Dipartimento Urbanistica, Casa e Ambiente
Ufficio di Piano
U.I. Pianificazione Attuativa

OGGETTO: Conferenza di Servizi istruttoria ex art.14 c. 1 della Legge 241/1990 per l'acquisizione dei pareri riguardanti la richiesta di autorizzazione alla formazione e presentazione di Piano Urbanistico Attuativo (PUA) di iniziativa privata relativo alla riqualificazione del complesso immobiliare "Ex Caserma Sani", situato in via Ferrarese n. 199. - Rif. pratica PG n. 569531/2019. VERBALE DI CHIUSURA CONFERENZA DI SERVIZI ASINCRONA

Si riportano, pertanto, di seguito le prescrizioni specifiche relative alla proposta di PUA in oggetto, espresse nei pareri finali degli Enti e Settori competenti. Si evidenzia che per visualizzare i pareri completi si rimanda all'Allegato 1, dove sono stati riportati nella stesura integrale.

Img. 3.1.19 - Destinazione d'uso dei fabbricati nello scenario S1

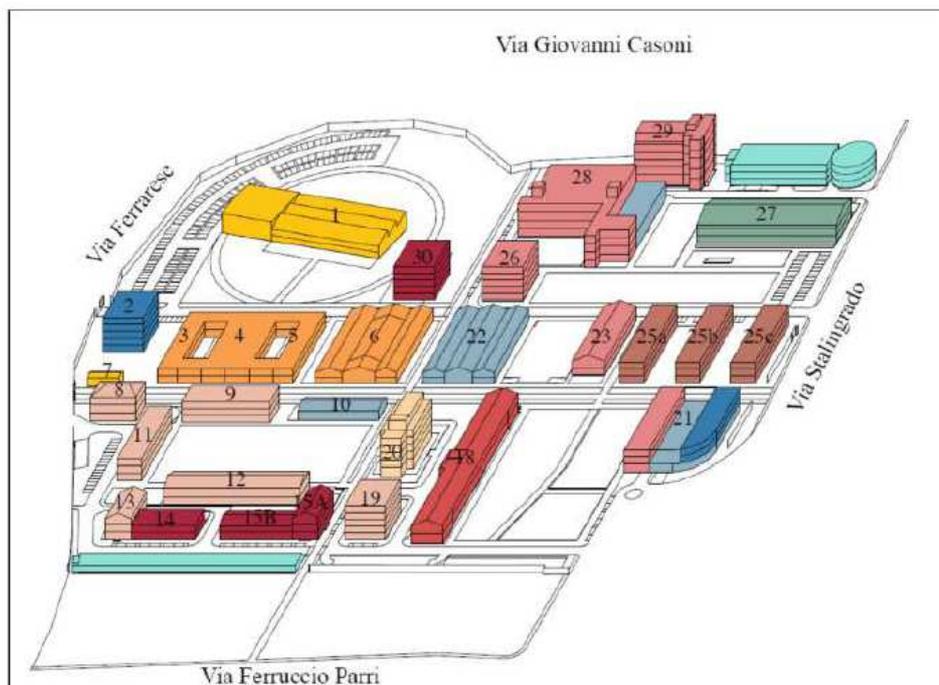
Il PUA prevede due possibili scenari insediativi, come da figure seguenti.
